女川原子力発電所
敷地周辺の活断層評価について
(コメント回答2/2)

平成26年9月12日
東北電力株式会社

審査会合におけるコメント

2. F-6断層～F-9断層の北西延長について【コメント概要】

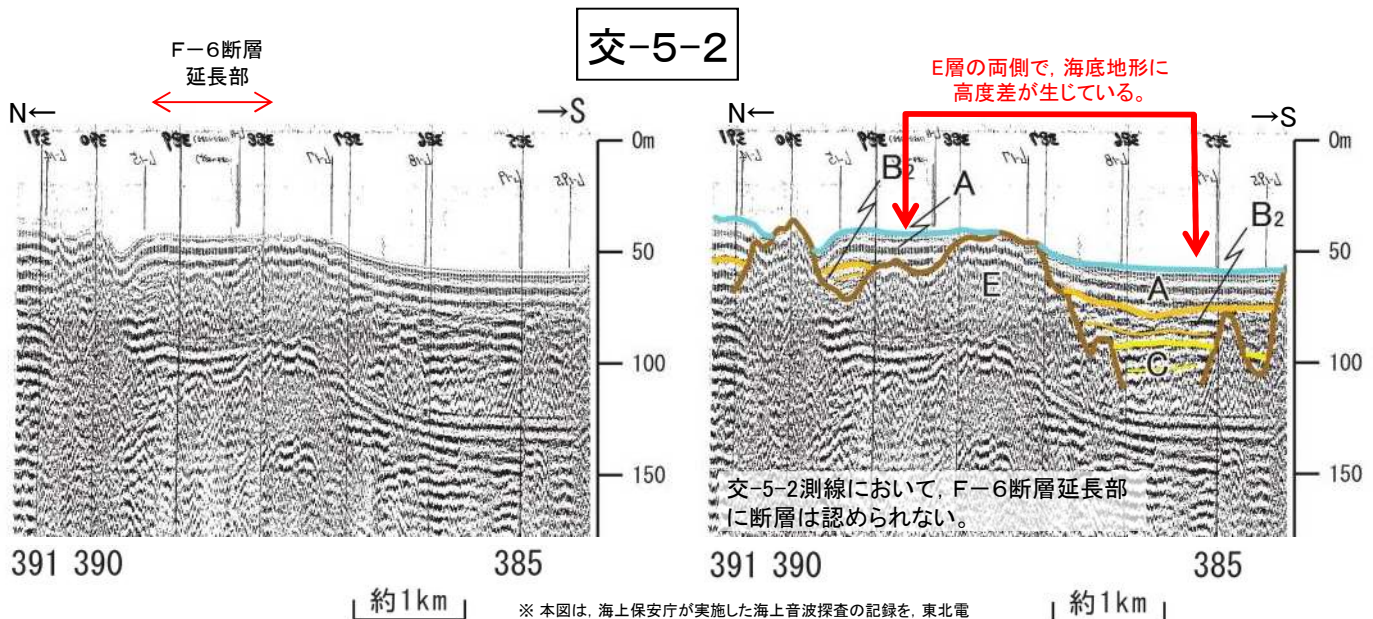
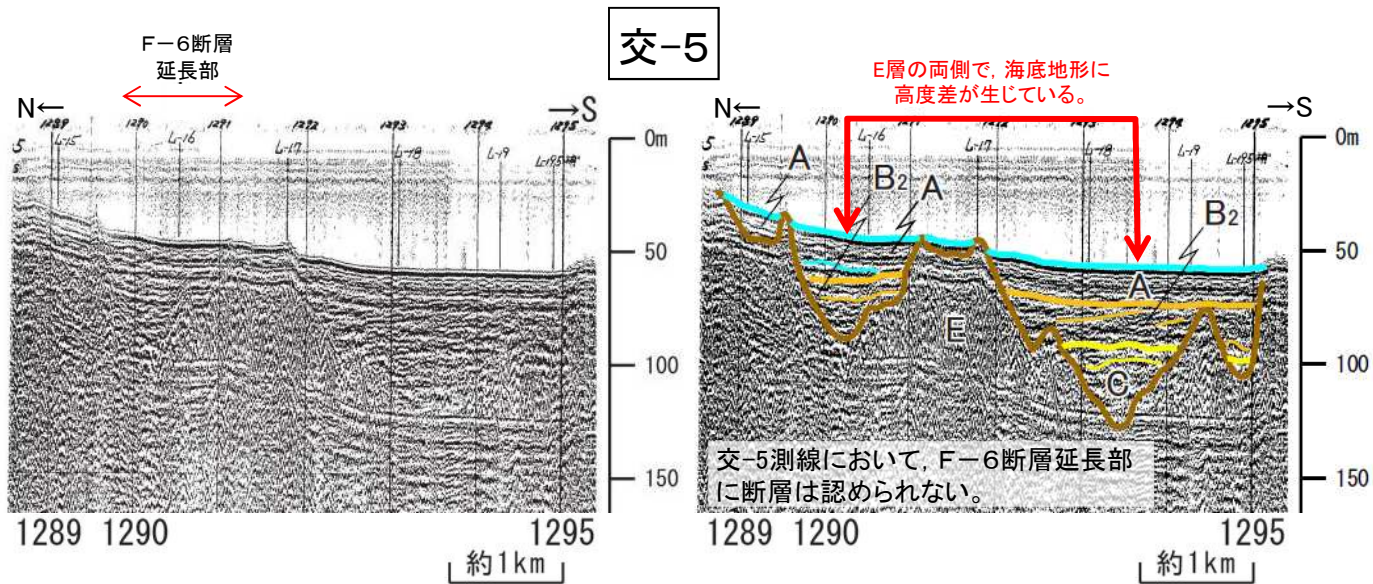
F-6断層～F-9断層の北西端の交-5測線及び交-5-2測線について、記録中央部のE層の高まりの南側で海底地形が低くなっているため、断層がないか検討すること。また、F-6断層の北西延長方向の陸域について、対応する破砕帯がないか確認すること。

寄磯崎の地質図(滝沢ほか(1987)に一部加筆)

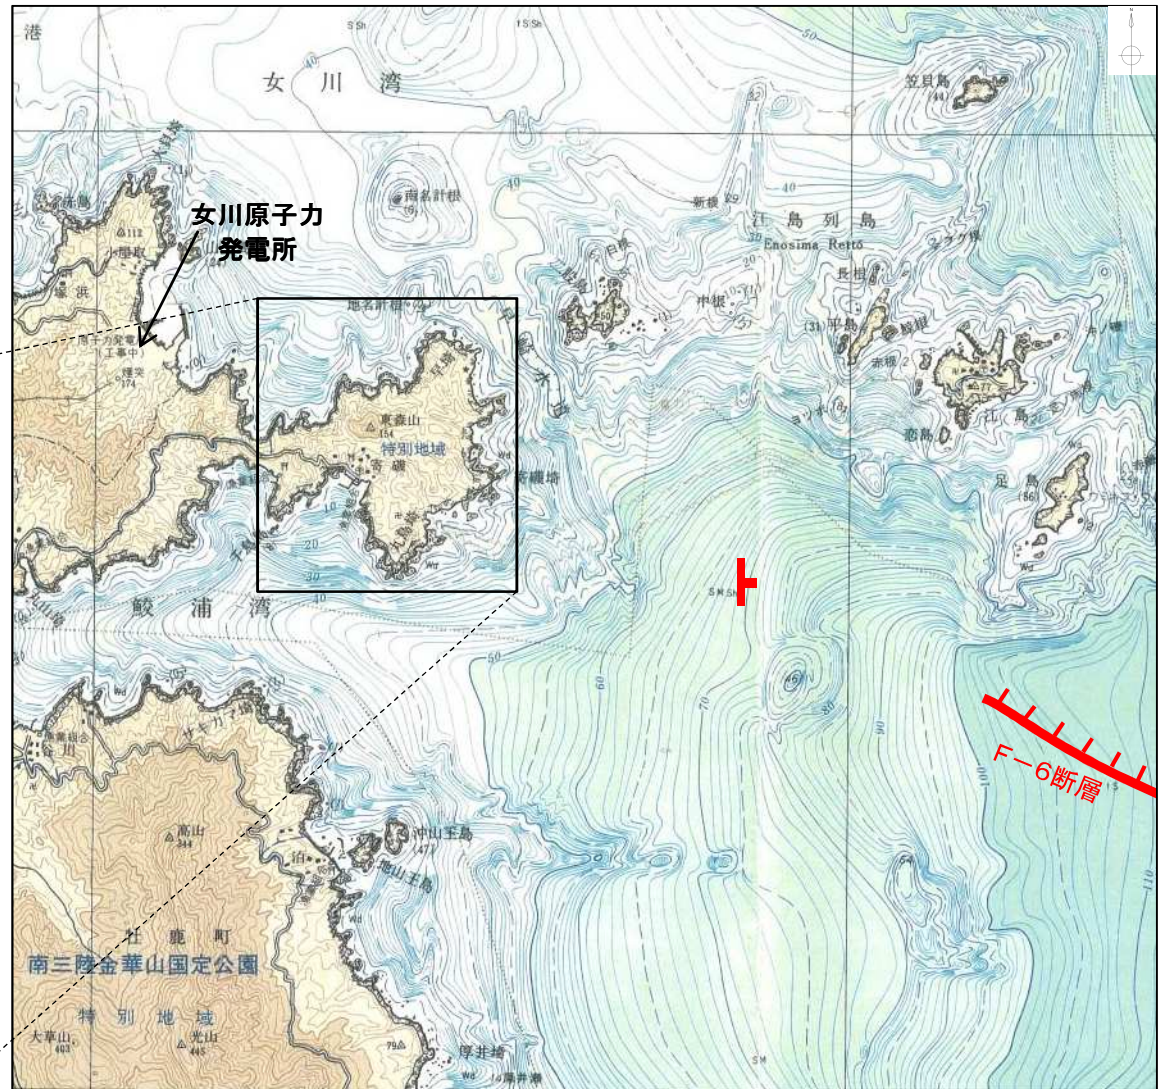
F-6断層～F-9断層の北西端の交-5測線及び交-5-2測線について、記録中央部のE層の高まりの南側で海底地形が低くなっているため、断層がないか検討すること。また、F-6断層の北西延長方向の陸域について、対応する破碎帯がないか確認すること。

F-6断層の北西延長方向の陸域(寄磯崎)については、滝沢ほか(1987)に同走向の断層(以下、「図幅断層」という)が記載されている。そのため、この図幅断層について、その性状を明らかにするため、地表踏査を実施した。

3. F-6断層～F-9断層の東側の構造について【コメント概要】

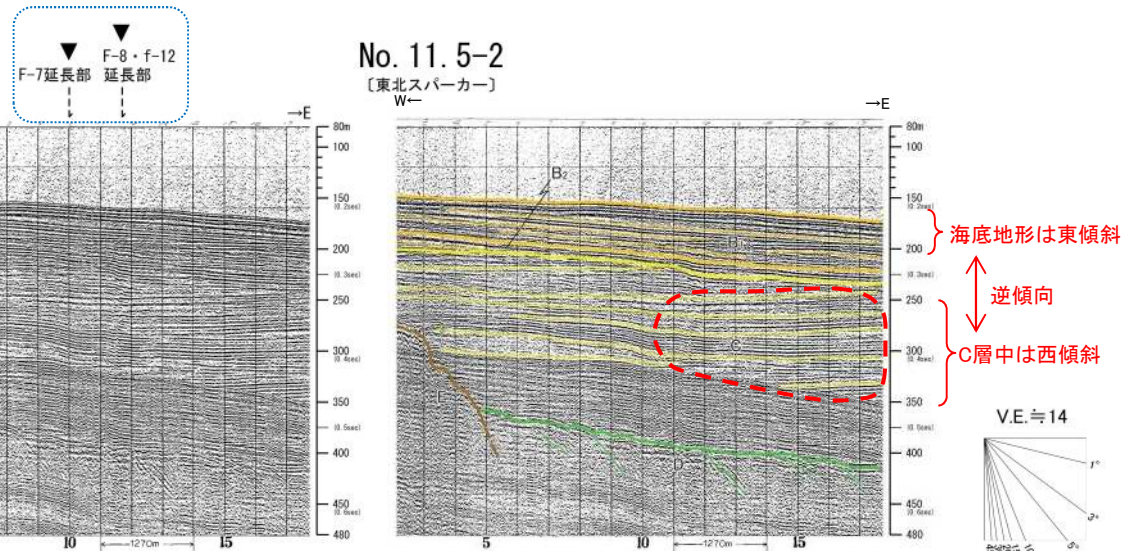
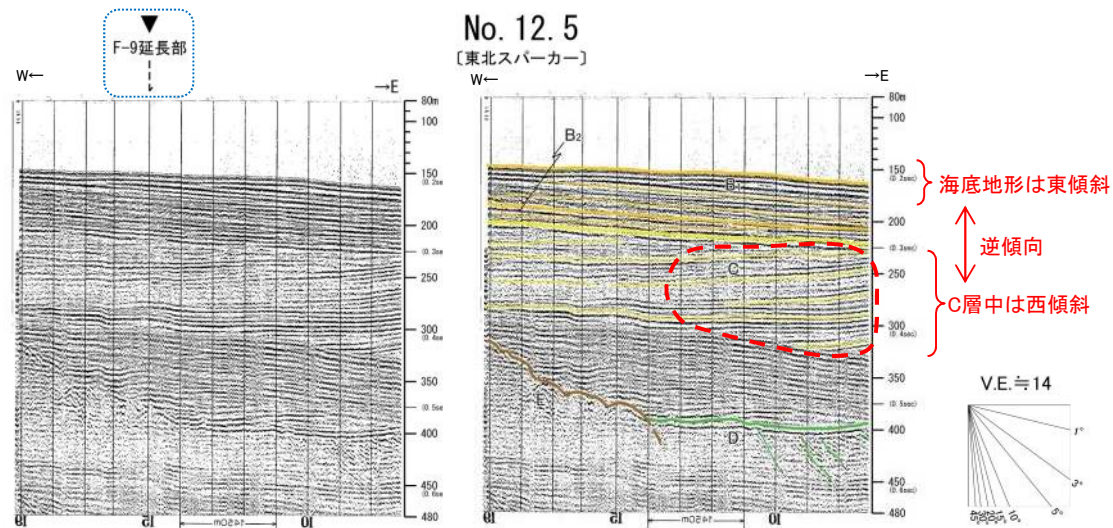
コメント内容【No.3】
 F-9断層南端のNo.12.5測線やF-7断層及びF-8断層・f-12断層南端のNo.11.5-2測線において、C層中の内部構造が西傾斜を示し、東緩傾斜の海底地形と逆傾向を示していることから、東方に背斜構造等大きな構造がないか確認すること。
